Informe Consolidado de Solicitud de Aclaraciones, Rectificaciones y/o Ampliaciones al Estudio de Impacto Ambiental del Proyecto "Desarrollo Futuro DMH"

Nombre del Titular : División Ministro Hales de Codelco Chile.
Nombre del Representante Legal : Gonzalo Ignacio Lara Skiba.
Dirección : 11 Norte N° 1291, Villa Exótica.

El presente Informe Consolidado de Solicitud de Aclaraciones, Rectificaciones o Ampliaciones al Estudio de Impacto Ambiental del proyecto "**Desarrollo Futuro DMH**", contiene las observaciones generadas en virtud de la revisión de la Adenda.

Ilustración 1: hallazgos visibles (cuadrados rojos) de paneles de arte rupestre (geoglifos) emplazados en las cercanías del AI del proyecto.

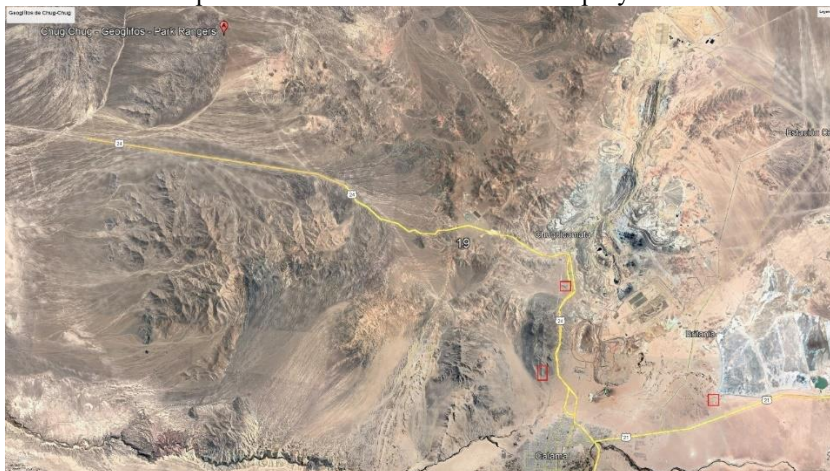
- 3.72. Las medidas a implementar en los sitios “DMH-SA-01” y “DMH-SA-02”, deben ser definidas en la presente evaluación ambiental, considerando que se localizan al interior del AI del Proyecto y el registro de los mismos es parte de los antecedentes de la presente LB, por lo tanto, deben ser incorporados a la solicitud de PAS 132.
- 3.73. Se solicita adjuntar el informe de LB actualizado, incorporando las observaciones indicadas en los puntos anteriores.
- 3.74. Se solicita aclarar si los siguientes sitios, pertenecientes a paneles arte rupestre (geoglifos) se verían afectados por la dispersión de aire (la que abarca una superficie extensa):
